SERVICE INFO – INA 0083

Odstranění hluku

z oblasti pohonu přídatných agregátů u Ford Transit

Výrobce:	Ford
Model:	Transit
Rok výroby:	2000 – 2007
Motor:	2.0 D
Obj. č.:	535 0223 10

Obrázek 1: Výměna pevné řemenice za alternátorovou volnoběžku

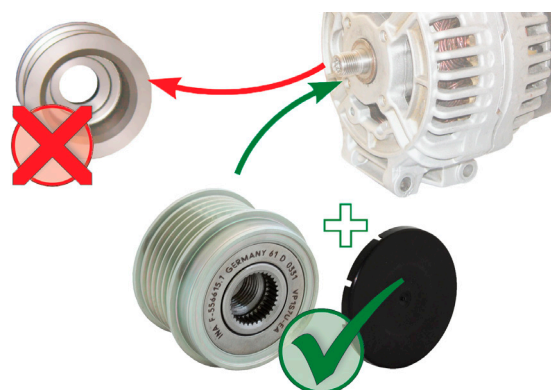
V důsledku silných dynamických pohybů klínového žebrovaného řemenu může u vozidel s pevnou řemenicí alternátoru docházet ke vzniku silného hluku.

Schaeffler Automotive Aftermarket pro tato vozidla nabízí alternátorovou volnoběžku. Ta snižuje dynamické zatěžování pohonu přídatných agregátů a zamezuje tak vzniku hluku.

Schaeffler Automotive Aftermarket doporučuje u příslušných vozidel přestavět pevnou řemenicí alternátoru za alternátorovou volnoběžku 535 0223 10.
